Sitzungsvorlage

Nummer: **20/1573**
Datum: 12.08.2020

10. **Bauantrag: Tektur Nr. 2 zu Baugenehmigung, Verlegung Zugang Tiefgarage, Abgrabung Gelände, Stützmauer; Stefan-Lochner-Straße 24, Flst. 315/1, 88709 Meersburg, Gem. Meersburg**

Schnitt A-A (Höhenbezugspunkt =Pfeil blau)

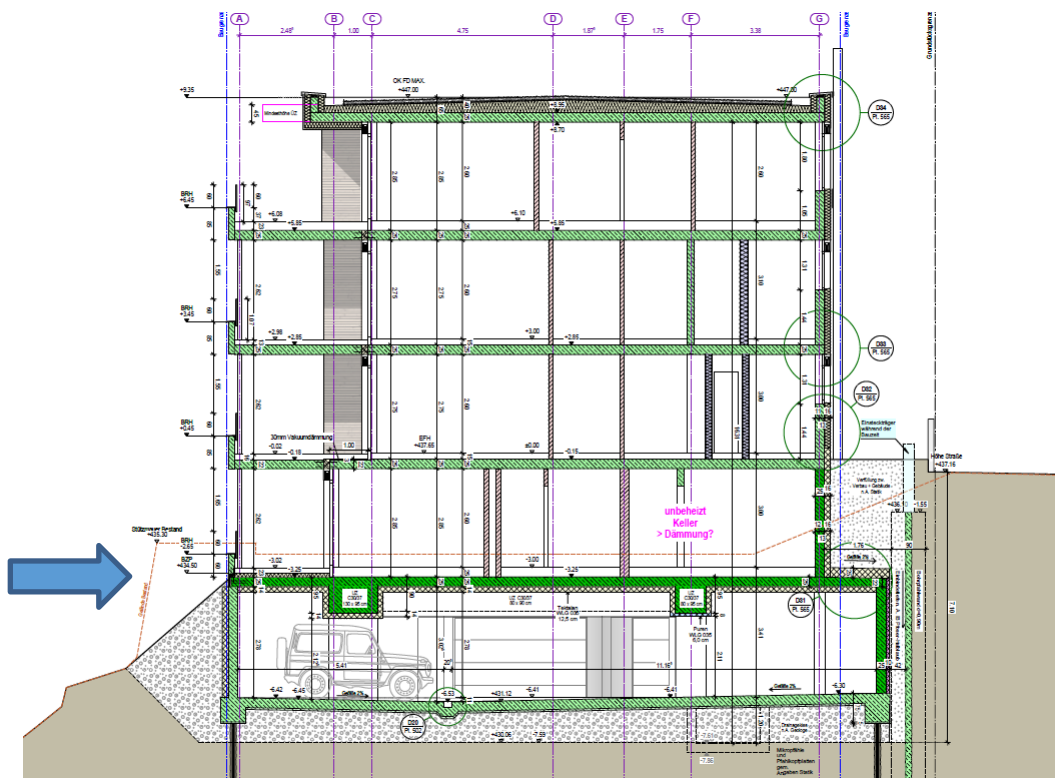
Der für das genannte Flurstück Stefan-Lochner-Str.24 festgelegte Bezugspunkt lässt eine Gesamt (sichtbare) Wandhöhe der beiden Gebäudeteile von maximal 12,5 m zu. Die vorgestellte beantragte Tekturplanung der zum Bodensee gewandten Süd-Westseite würde die im B-Plan festgesetzte Ansichts Höhe (ab BZP) um ca. 2,5m i.M überschreiten

In dem Anschreiben der Antragstellerin wird die Überschreitung der Wandhöhen dadurch begründet, dass durch die Aufnahme der vorhandenen Geländesituation als auch den geologischen Untersuchungen des Hangbereiches von den Fachplanern abgeraten wird die natürliche Höhensituation des Geländes „künstlich“ anzuschütten um den im Bebauungsplan festgesetzten Bezugspunkt der sichtbaren Kante des Bauwerkes auf 434,50 ü.NN m zu erreichen.

Entwurf Grundriss Gesamtsituation (Landschaftsplanung)

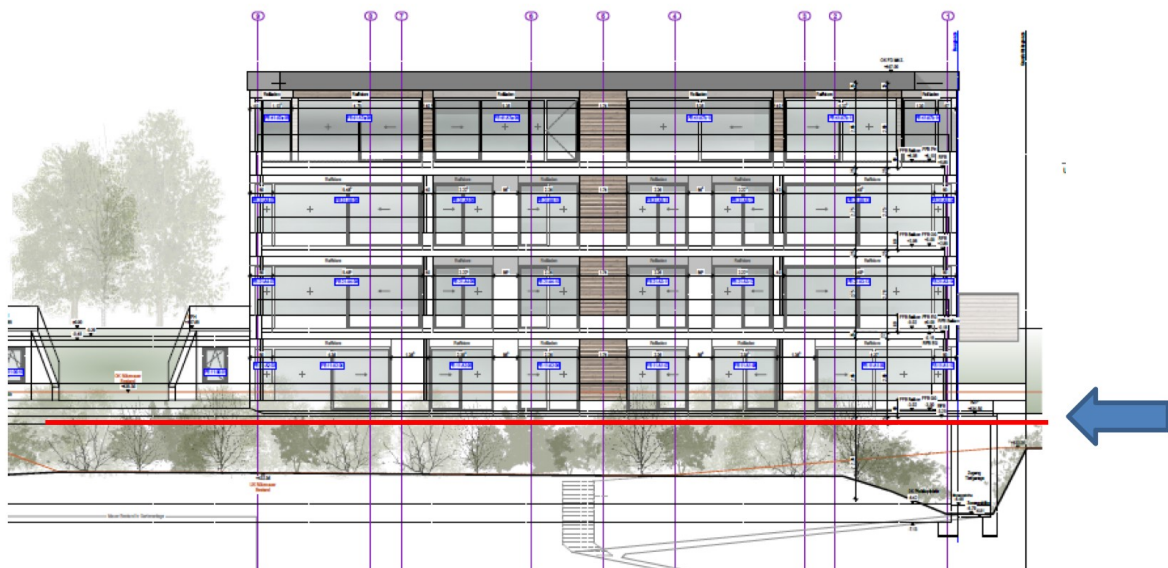
Die Antragsteller beantragen mit der eingereichten Tekturplanung Nr.2 auch die Umverlegung des TG Zuganges von der West auf die Ostseite und begründen dies mit der topographischen Situation und der besseren Integration an einer bestehende Stützwand auf der Ostseite des Grundstückes.

Aus Sicht der örtlichen Bauverwaltung wird durch die Umverlegung des Zuganges eine bauliche Anlage notwendig welche außerhalb der Baugrenzen entsteht die überdies überdacht wird und als Erweiterung einer Terrassenfläche aus Sicht der Planer möglich wäre.

In der genehmigten Planung war eine bauliche Anlage nicht erforderlich da die Topographische Lage des Zuganges auf der Westseite durch den natürlichen Geländeverlauf ohne Bauwerk hergestellt werden kann.

Ansicht Haus A Süd (mit Darstellung der Geländelinien Bestand (braun) und (Höhenbezugspunkt =Pfeil blau) Genehmigte Hangkante (rot)

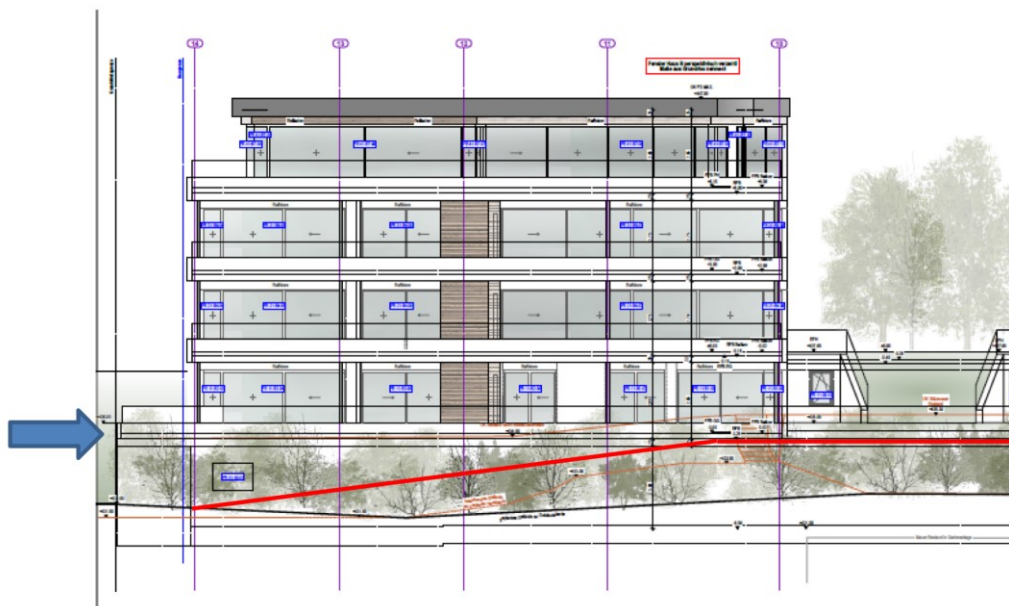
Die Geländeoberkanten der genehmigten Geländekante sind in den nachfolgenden Darstellungen mit roter Linie durch die Bauverwaltung in die Tekturplanung Nr.1 der Antragsteller eingetragen. (Siehe auch Sitzungsvorlage 20/1463 vom 24.03.2020).

In der genehmigten Planung vom 26.07.2018 waren die Häuser A und B klar voneinander getrennt und der Höhenbezugspunkt lediglich im westlichen Bereich des Grundstückes unterschritten um den Zugang zur TG herzustellen.

Bild: Dachaufsicht Haus A (Ost)

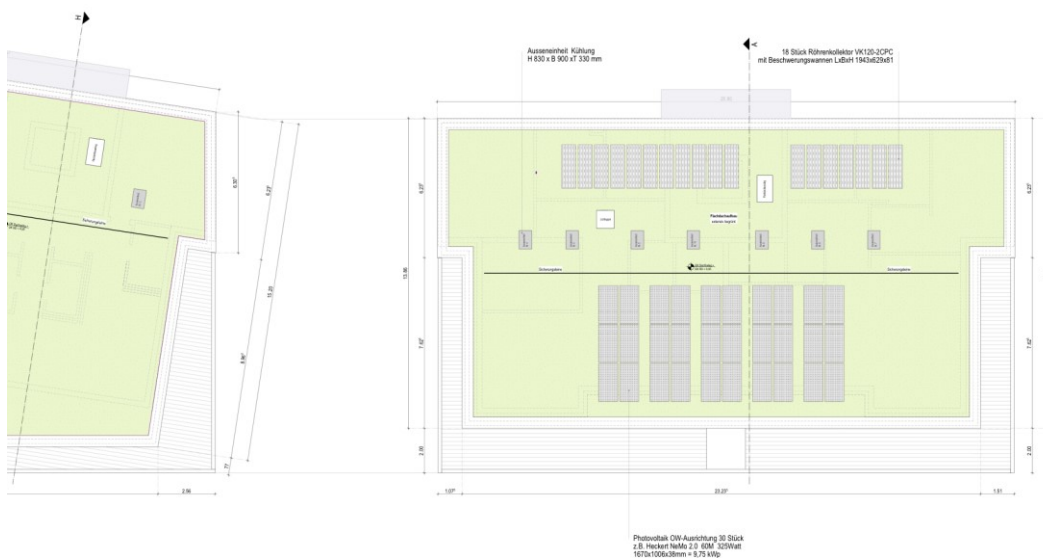
Die Antragsteller planen die Dachaufbauten nicht im ersten Dachgeschoss sondern auf dem zu begrünenden Flachdach. Die maximale Gebäudehöhe (Firsthöhe) ist gem. Bebauungsplanes auf 447,00 ü.NN festgelegt.

Dachaufbauten sind gemäß örtlichen Bauvorschriften nur im 1. Dachgeschoss zulässig.

Diese sind bis 0,5m unterhalb des Firstes (max. Gebäudehöhe) zulässig.

Gemäß den textlichen und zeichnerischen Angaben der Antragsteller sind die Kühlaggregate ca 85 cm über der maximal zulässigen Gebäudehöhe.
